Znak Sprawy: ZP/4532/D/19

Uprzejmie informujemy, iż do Zamawiającego wpłynęła prośba o wyjaśnienie zapisu specyfikacji istotnych warunków zamówienia, w postępowaniu prowadzonym na podstawie przepisów ustawy z dnia 29 stycznia 2004 roku Prawo Zamówień Publicznych (Dz. U. z 2019 r. poz. 1843, z późn. zm.) w trybie przetarg nieograniczony na dostawę mebli biurowych wraz z montażem oraz sprzętu AGD do jednostek organizacyjnych Uniwersytetu im. Adama Mickiewicza w Poznaniu. Przedmiot zamówienia został podzielony na 2 części:

Część 2: dostawa wraz z montażem mebli biurowych sprzętu AGD do jednostek organizacyjnych Uniwersytetu im. Adama Mickiewicza w Poznaniu

Ławy recepcyjne zabudowane

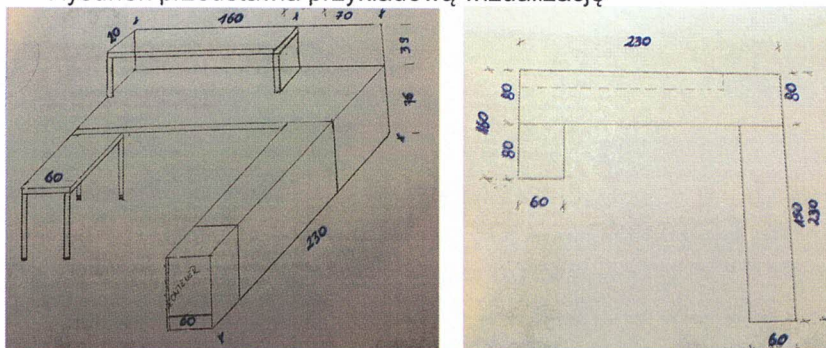
W związku z ogłoszonym zamówieniem publicznym ZP/4532/D/19 zwracam się z prośbą o przedstawienie wizualizacji oczekiwań Użytkownika dotyczących pozycji nr 54 tzn. **Ławy recepcyjne zabudowane**. Z przedstawionego opisu oraz dołączonych rysunków nie wynika:

1/ czy zabudowa recepcyjna ma być cała wysokości 131cm (wysokość biurka 76cm + nadstawka 55cm) czy tylko na pewnym odcinku ?

2/ w których miejscach mają być zamontowane kontenery?

Zamawiający zmienia opis pozycji nr 54 Załącznika B – opis przedmiotu zamówienia – część 2 do SIWZ na następujący :

Zabudowa recepcyjna w kształcie litery „U” o wymiarach zewnętrznych 230x230x160 zbudowana z:

1/ Modułu wysokiego z nadstawką o wymiarach szer. 230cm gł. 80cm wys. 115cm

- Konstrukcja nośna lady wykonana jest z min 25 mm płyty wiórowej melaminowanej klasy E1.
- Od frontu panel recepcyjny na całej długości biurka od ziemi do wysokości 115cm wykonany z płyty wiórowej melaminowanej gr. 18mm
- Na długości 160cm na panelu recepcyjnym zamontowany blat górny o głębokości 20cm
- Blat górny na panelu recepcyjnym oraz blat roboczy lady wykonane są z płyty min gr. 25 mm, krawędzie boczne oklejone obrzeżem ABS min 2 mm.
- Lady recepcyjne posiadają regulację poziomu w zakresie +/-1,5 cm.
- Moduł wyposażony w półkę na klawiaturę wykonana z płyty meblowej w kolorze mebla

2/ Modułu niskiego o wymiarach szer. 150cm gł. 60cm wys. 76cm

- Blat roboczy lady wykonane są z płyty min gr. 25 mm, krawędzie boczne oklejone obrzeżem ABS min 2 mm.
- Blat z jednej strony wsparty na kontenerze stacjonarnym, czteroszufladowym zamykanym zamkiem centralnym, z drugiej strony połączony od spodu z blatem modułu wysokiego przy pomocy blach montażowych

3/ Stół prostokątny na 4 nogach o wymiarach : szer. 80cm, gł. 60cm, wys. 76cm

- **Blat:** wykonany z płyty obustronnie laminowanej o klasie higieniczności E1, grubości 25 mm, oklejonej obrzeżem ABS grubości 2 mm, w kolorze blatu.
 - **Stelaż** biurka metalowy, malowany proszkowo. Rama wykonana z profilu zamkniętego o przekroju 40x20, mocowana fabrycznie do blatu na całym jego obrysie, w odległości min. 30 mm od krawędzi blatu. Rama nie spawana.
 - **Podstawa:** 4 nogi metalowe, malowane proszkowo, okrągłe o średnicy 50 mm Nogi powinny być montowane do ramy dzięki trójkątnym łącznikom metalowym, odlewanym, które umożliwiają łatwy montaż i demontaż biurka. Nogi wyposażone w regulatory poziomu
 - Blat stołu połączony z modulem wysokim od spodu przy pomocy blach montażowych W blatach poszczególnych modułów należy przewidzieć przelotki do prowadzenie okablowania (miejsce montażu wskazuje Użytkownik)
- Rysunek przedstawia przykładową wizualizację
